REGIONE SICILIANA
ASSESSORATO del TERRITORIO e dell'AMBIENTE
DIPARTIMENTO dell'AMBIENTE

re di difesa dall'erosione costiera volte a mitigare il livello di Pericolosità geomorfologica esistente sulla falesia sottostante il Therasia Resort in località Vulcanello", da realizzarsi nel Comune di Lipari (ME), Località Vulcanello – isola di Vulcano;

ACQUISITO il Parere Istruttorio Conclusivo (PIC) n. 219/2026 del 16/03/2026 della C.T.S. reso nella seduta del 16/03/2026, trasmesso dal Segretario della C.T.S. al Servizio 1 del Dipartimento dell'Ambiente con e-mail del 24/04/2026, acquisita al prot. DRA n. 32213 del 06/05/2024, con il quale è stato rilasciato "parere favorevole" di compatibilità ambientale, ai sensi dell'art. 25 del D.Lgs. 152/2006 e ss.mm.ii., "parere favorevole" di Valutazione di Incidenza Ambientale, Livello II - Appropriata, ai sensi dell'art. 5 del D.P.R. 357/1997 e s.m.i., riguardo al *"Progetto per la realizzazione e manutenzione straordinaria di opere di difesa dall'erosione costiera volte a mitigare il livello di Pericolosità geomorfologica esistente sulla falesia sottostante il Therasia Resort in località Vulcanello"*, limitatamente alle seguenti opere:

Figura 17 – Carta delle biocenosi con l'impronta dell'opera in progetto

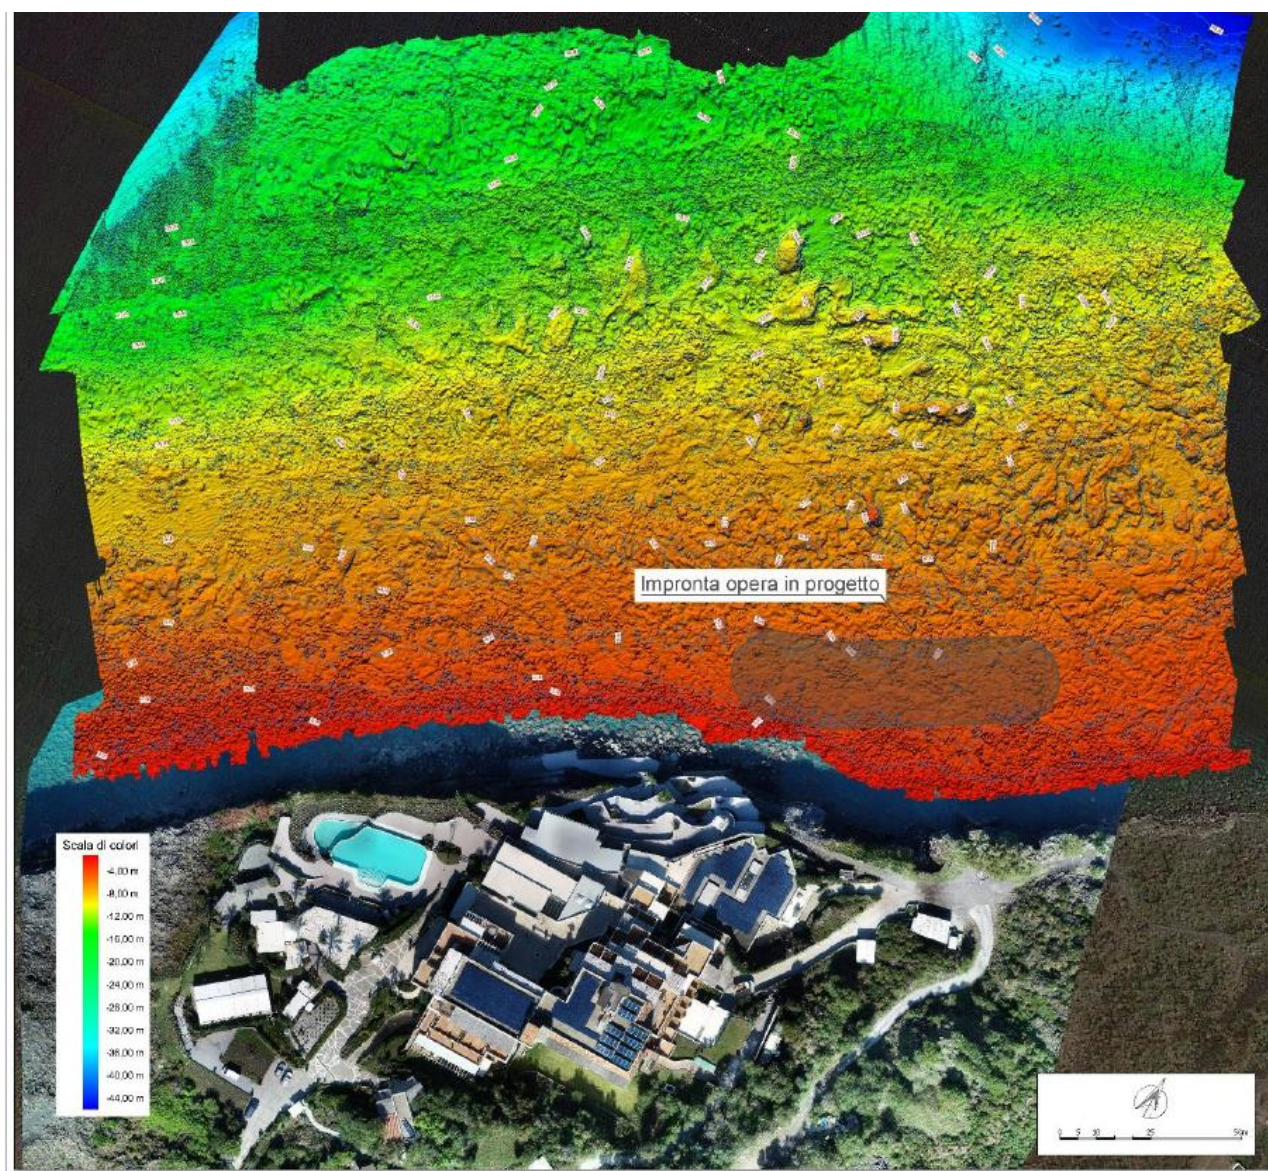
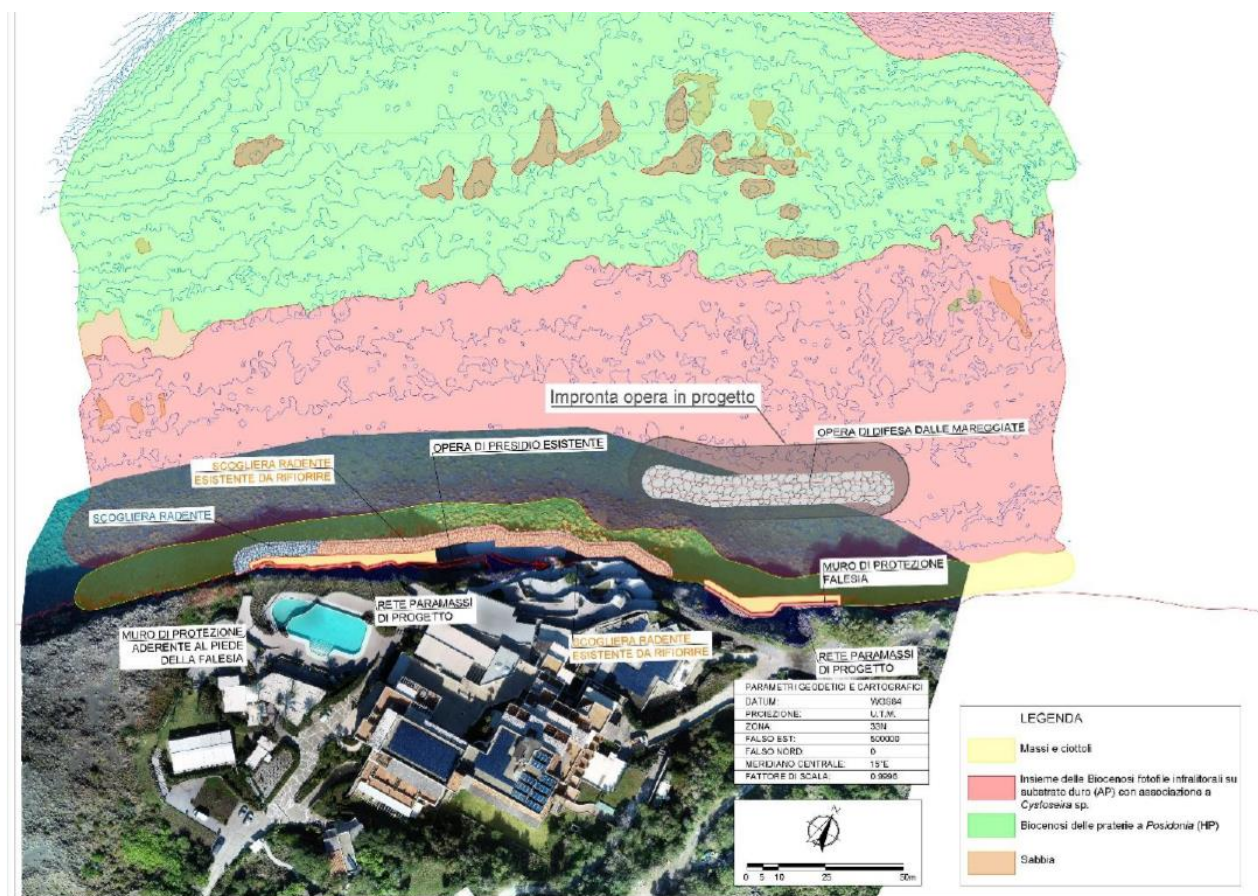
VALUTATO che la realizzazione di una barriera sommersa in prossimità di una prateria di Posidonia oceanica può costituire una potenziale minaccia per la sua conservazione, sia durante la fase di cantiere, a causa degli ancoraggi, della movimentazione dei mezzi e della posa dei massi, sia durante la fase di esercizio, in relazione alle possibili modifiche del regime idrodinamico locale e del regime sedimentario, con conseguente alterazione dei processi di trasporto solido e possibili fenomeni di erosione e/o interrimento ai margini della stessa prateria;
VALUTATA la perdita diretta di aree a copertura localizzata (ciuffi) di Posidonia oceanica nell'area direttamente interessata dagli interventi di posa;
VALUTATO che tali impatti non risultano considerati e valutati dal proponente.

VALUTATO che le analisi e le affermazioni del proponente risultano circoscritte all'area immediatamente adiacente alla falesia, senza estendersi alla porzione di fondale a sedimenti mobili compresa tra la prevista barriera emersa e la prateria di Posidonia oceanica, la quale rappresenta invece un ambito potenzialmente interessato da modifiche del regime idrodinamico e sedimentario indotte dall'opera;

VISTE le Planimetrie delle aree richieste in concessione, come di seguito estratto.

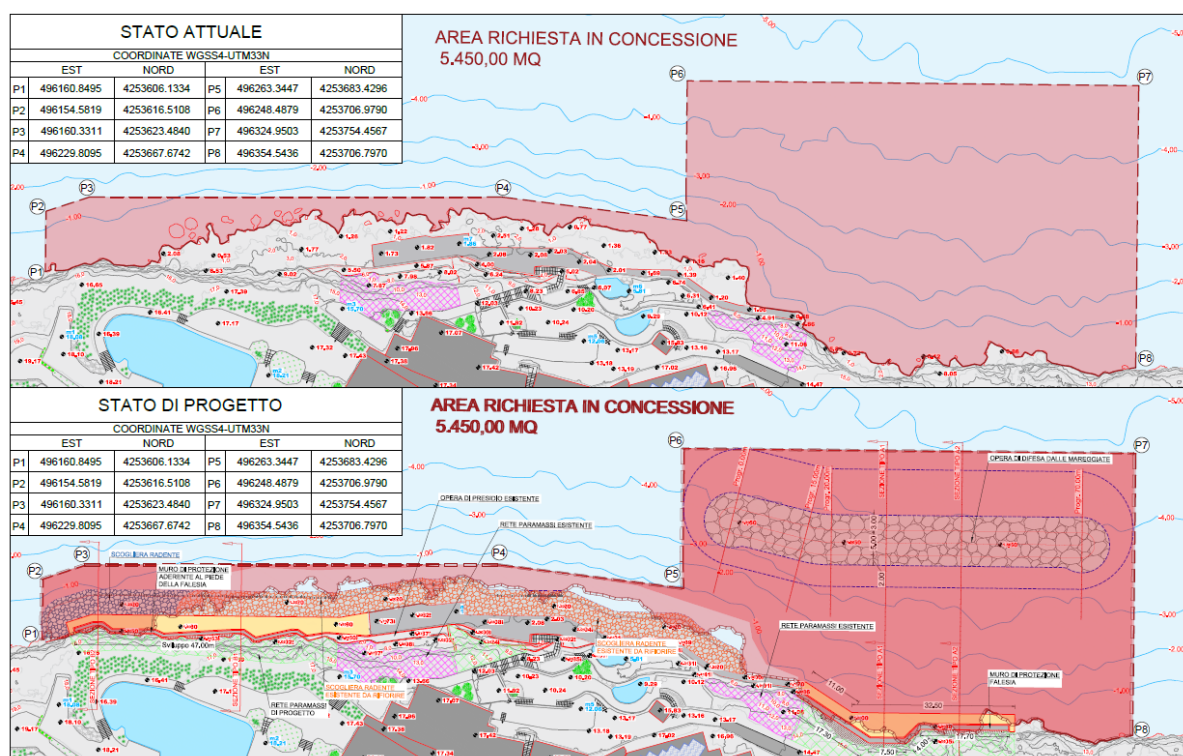
Criticità 1 - 1. Occorre produrre la concessione demaniale sull'area d'intervento;

CONSIDERATO che, in riscontro a quanto richiesto dalla CTS si legge: *Con l'attivazione del procedimento di PAUR l'Arcipelago S.r.l. ha richiesto l'acquisizione in concessione ex art.36 C.N. delle aree demaniali occorrenti per la realizzazione delle opere di difesa ricadenti nel demanio marittimo, tra gli elaborati progettuali è stata integrata la planimetria delle aree richieste in concessione, riportata in All.C.5 – Planimetria delle aree richieste in concessione comunque la concessione demaniale sarà stipulata con il Demanio Marittimo a seguito approvazione del PAUR e preliminarmente all'inizio lavori previsti in progetto.*

CONSIDERATO e VALUTATO quanto riscontrato dal proponente, **la criticità n. 1 si ritiene superata;**
